PROGETTO DI OTTIMIZZAZIONE DEL FRONTE PERIMETRALE E COMPLETAMENTO DEL SEDIME DELLA DISCARICA DI GRUMOLO DELLE ABBADESSE CON INCREMENTO DEI VOLUMI DI CONFERIMENTO

PROGETTO DEFINITIVO

Integrazioni ai sensi dell'art. 27-bis, c. 5 del D. Lgs. 152/06 e ss. mm. e ii.

Figura 2 Planimetria di progetto (tavola n.08) e dettaglio delle aree per le quali si suggerisce l'integrazione delle piantumazioni di specie arboree e arbustive.

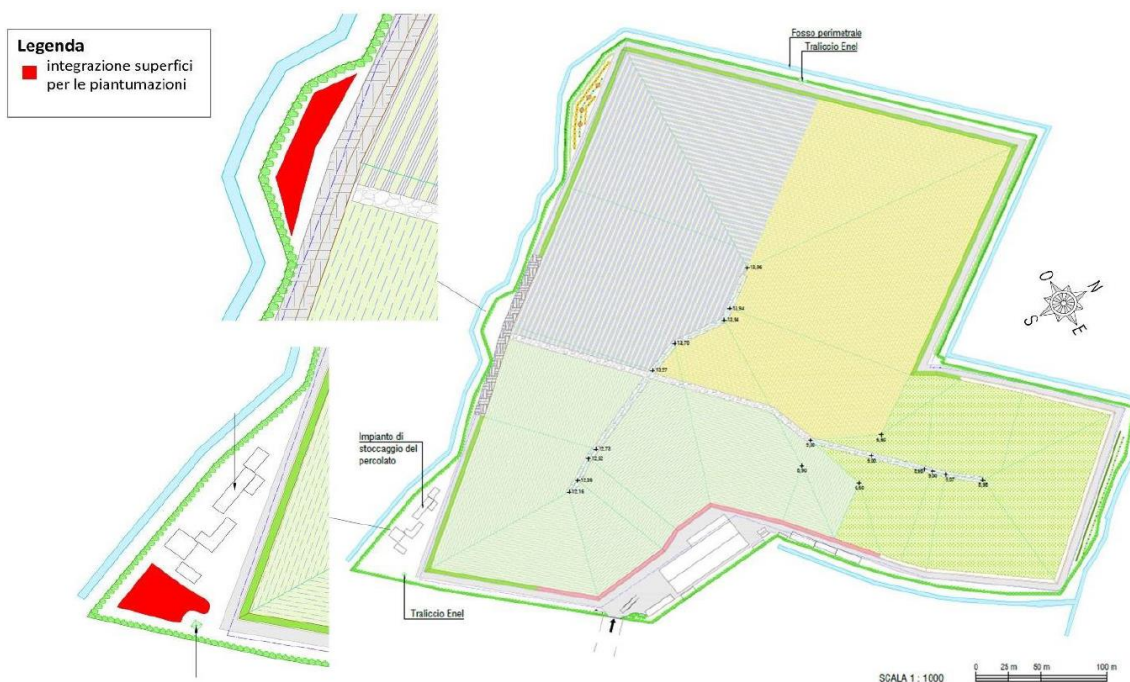
“Si chiede di verificare l’indicazione riportata sulla “tavola n. 08 Sistemazione finale – Planimetria”, ove viene indicata una destinazione ad “orto verticale” sulle porzioni Sud, Ovest e Nord dell’argine perimetrale. La proposta, pur interessante, non trova definizione nella relazione esplicativa ed appare in contrasto con le previsioni normative di cui al D. Lgs. 36/2003, ove si dice che: “nella piantumazione per la ricostituzione della copertura vegetale si deve procedere in maniera progressiva [...] ma comunque non per destinazione di produzioni alimentari, umane o zootecniche [...]”.”

La squadra del dott. Rizzi ha verificato la disponibilità di ulteriori superfici disponibili in aggiunta a quelle presentate nel progetto di ottimizzazione e completamento della discarica per la messa a dimora di specie arboree e arbustive ed ha individuato le due aree rappresentate in rosso in Figura 2. Entrambe le aree si collocano lungo il lato a sud-ovest della discarica; la prima si inserisce in una piccola sporgenza a circa metà lato della discarica, dove sarà realizzata la rampa di accesso; la seconda area è invece collocata nell'angolo sud della discarica, inserendosi negli spazi liberi in prossimità dell'impianto di raccolta e trattamento del percolato.

Oltre questa aggiunta, la squadra di tecnici ritiene idoneo il sesto di impianto presentato, sia per le distanze sia per la scelta delle specie.
